**Verslag huishoudelijke elektrische installatie op laagspanning en zeer lage spanning****Algemeen:**

Referentie: 008-20260608-05	Datum controle: 08/06/2026
Keurder: 008

Eigenaar: Onbekend	EAN-code: Onbekend
Adres installatie: Neerlintersesteenweg 136, 3471 - Kortenaken	Nummer teller(s): 33848780
Distributienetbeheerder installatie: Fluvius	
Datum uitvoering installatie:	<input checked="" type="checkbox"/> Vóór 01/10/1981 <input type="checkbox"/> Tussen 01/10/1981 en 01/06/2020 <input type="checkbox"/> Vanaf 01/06/2020
Type:	<input checked="" type="checkbox"/> Woonenheid <input type="checkbox"/> Niet-huishoudelijk <input type="checkbox"/> PV <input type="checkbox"/> Batterij <input type="checkbox"/> Laadpaal

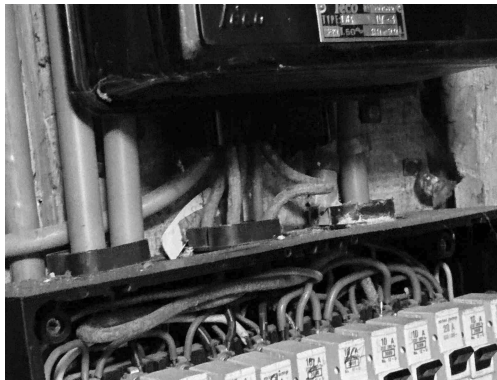
B17 - De voedingsspanning is niet op elk bord vermeld (Boek 1: 3.1.3.3).
Opmerking: Oa bord 1

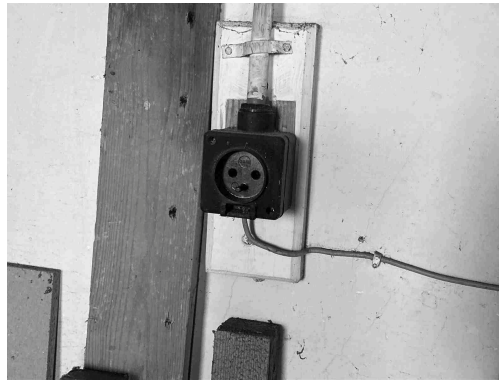
T11 - De contactdozen waarvan de toegekende stroomsterkte maximaal 16A en de toegekende spanning maximaal 250V bedraagt en niet bedoeld zijn voor de voeding van een of meerdere verbruikstoestellen voor een specifiek doel en niet geplaatst zijn in of op schakel- en verdeelborden, beschikken niet of IPXX-D (incl. gemeenschappelijke delen residentieel geheel) (Boek 1: 4.2.2.3/5.3.5.2).

Opmerking: Oa Ketelruimte, badkamer, keuken 1,...

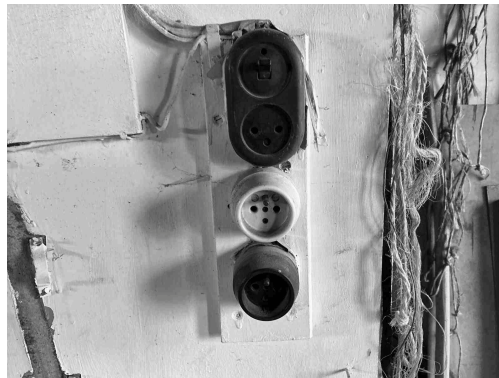
T11 - De contactdozen waarvan de toegekende stroomsterkte maximaal 16A en de toegekende spanning maximaal 250V bedraagt en niet bedoeld zijn voor de voeding van een of meerdere verbruikstoestellen voor een specifiek doel en niet geplaatst zijn in of op schakel- en verdeelborden, beschikken niet of IPXX-D (incl. gemeenschappelijke delen residentieel geheel) (Boek 1: 4.2.2.3/5.3.5.2).

Opmerking: Oa Ketelruimte, badkamer, keuken 1,...

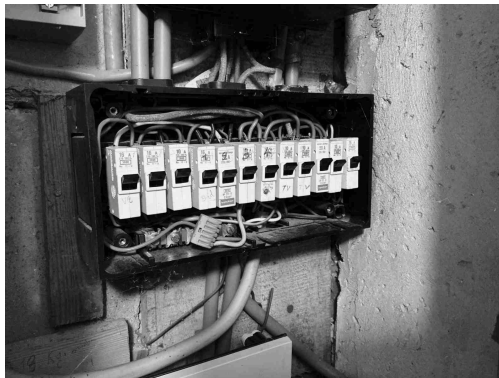
A20 - Er bevindt zich een contactdoos zonder beschermingsgeleider in de elektrische installatie. Deze is niet geplaatst achter een differentieelstroombeschermingsinrichting met grote (max. 30mA) of zeer grote (max. 10mA) gevoeligheid.

Opmerking: Oa keuken 2, inkom, slaapkamer 1
